島根原子力発電所 2号炉 審査資料	
資料番号	EP-067 改 16
提出年月日	令和 3年 9月 6日

# 放射性固体廃棄物の固化材の変更について

令和 3年 9月

中国電力株式会社

第3-1 図 固体廃棄物処理系 系統概要図

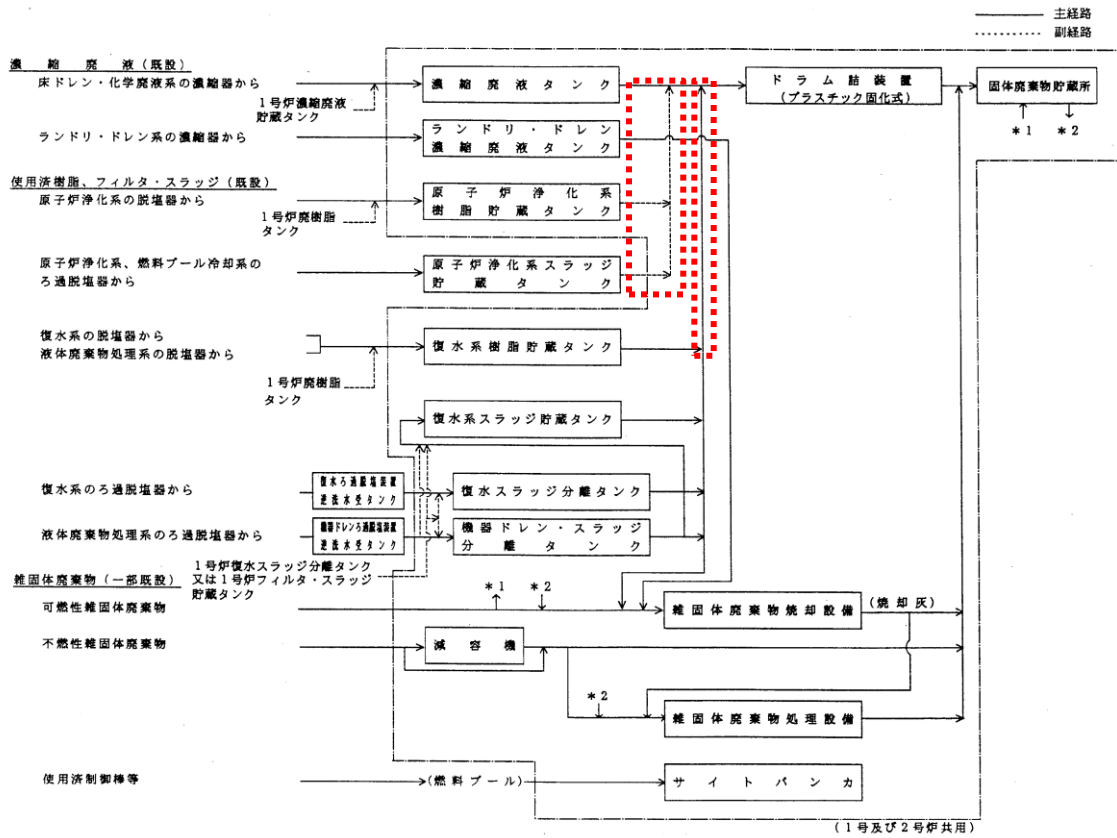
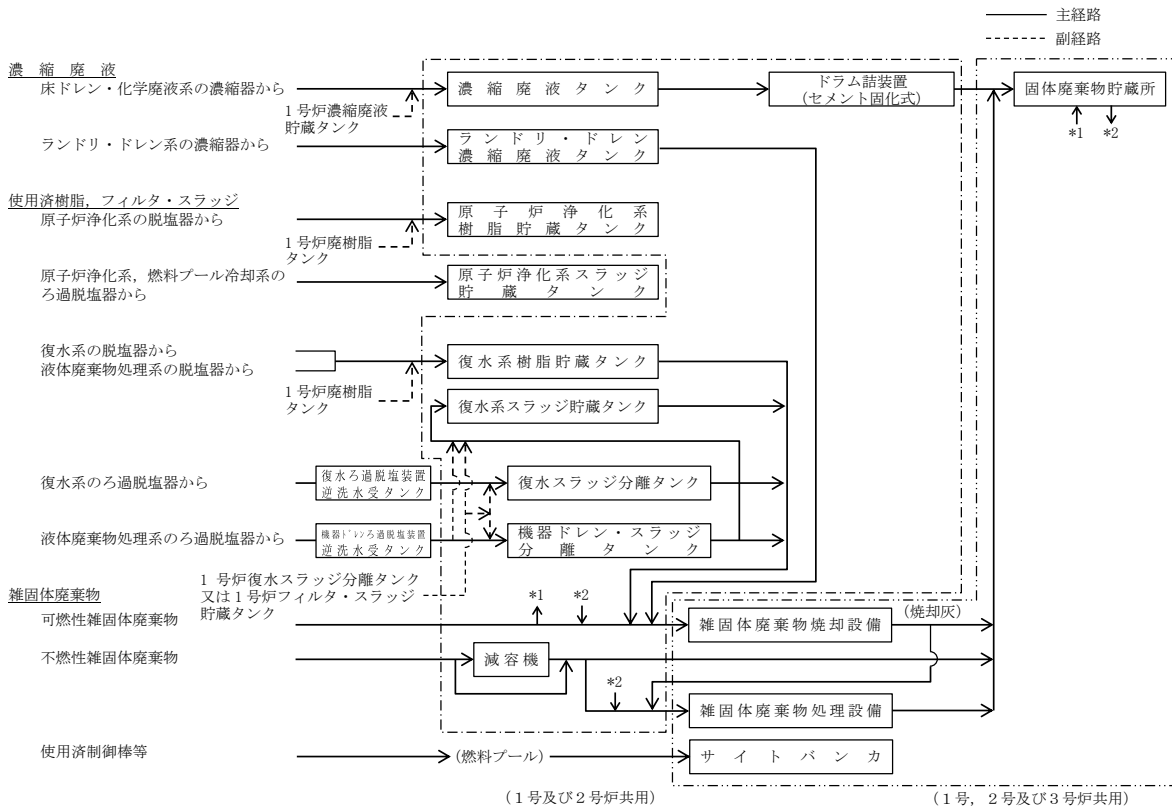
固体廃棄物処理系の主要仕様を第3-1表、ドラム詰装置の固化材変更前後の固体廃棄物処理系系統概要図を第3-1図に示す。

ただし、原子炉浄化系及び燃料プール冷却系の使用済樹脂及びフィルタ・スラッジは、処分施設の廃棄体に係る技術上の基準が検討されている状況であること、復水系、液体廃棄物処理系の使用済樹脂及びフィルタ・スラッジは、減容の観点から全量焼却処理していることから、これらについてセメント固化処理の成立性確認は実施していない。従って、今回の固化材変更にあたっては、ドラム詰装置による処理経路を第3-1図のとおり削除する。

第 4-1 図 ドラム詰装置の設置場所

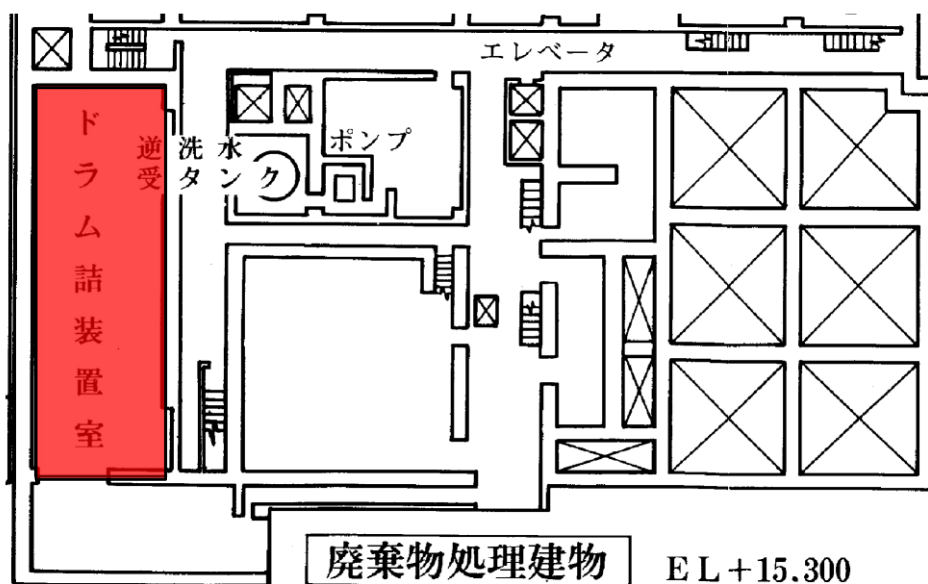
濃縮廃液を固化するために廃棄物処理建物に設置したドラム詰装置の固化材を「プラスチック」から「セメント」に変更することに伴い、ドラム詰装置のうちプラスチック固化に関する機器等を撤去し、セメント固化専用の機器等を追設する。プラスチック固化に関する機器等の撤去に伴い発生する放射性廃棄物は、固体廃棄物貯蔵所に貯蔵保管できる線量と考えられることから、ドラム缶に収納し、固体廃棄物貯蔵所で貯蔵保管する。

ドラム詰装置の設置場所を第4-1図に示す。

第 4-2 図 ドラム詰装置概略系統図

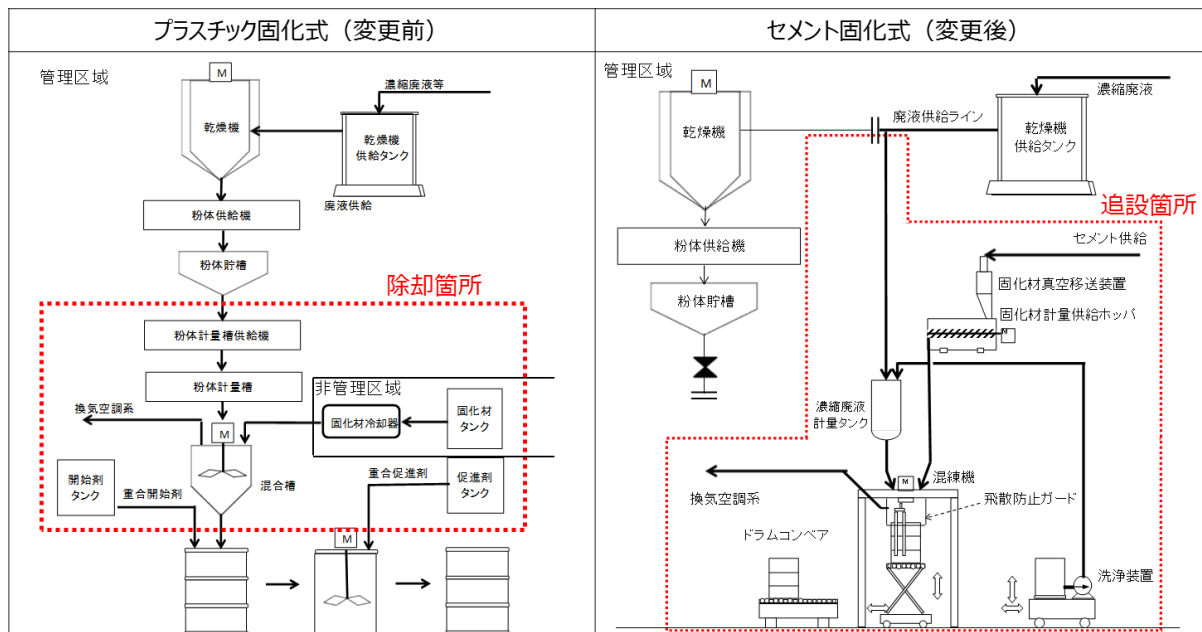
固化材変更後のドラム詰装置の仕様を第4-1表、ドラム詰装置概略系統図を第4-2図に示す。

ドラム詰装置のうちプラスチック固化に関する機器等の撤去箇所を第 4-2 図に示す。撤去に伴い発生する放射性廃棄物は、固体廃棄物貯蔵所に貯蔵保管できる線量と考えられることから、ドラム缶に収納し、固体廃棄物貯蔵所に貯蔵保管する。撤去に伴いドラム缶約 80 本の放射性廃棄物が発生するが、雑固体廃棄物の焼却処理、熔融処理により、放射性廃棄物の貯蔵保管量の低減を図るとともに、低レベル放射性廃棄物埋設センターへの搬出により、固体廃棄物貯蔵所(貯蔵保管容量約 45,500 本(200L ドラム缶相当))において放射性廃棄物を適切に貯蔵保管することができる。(第 5-7 図参照)
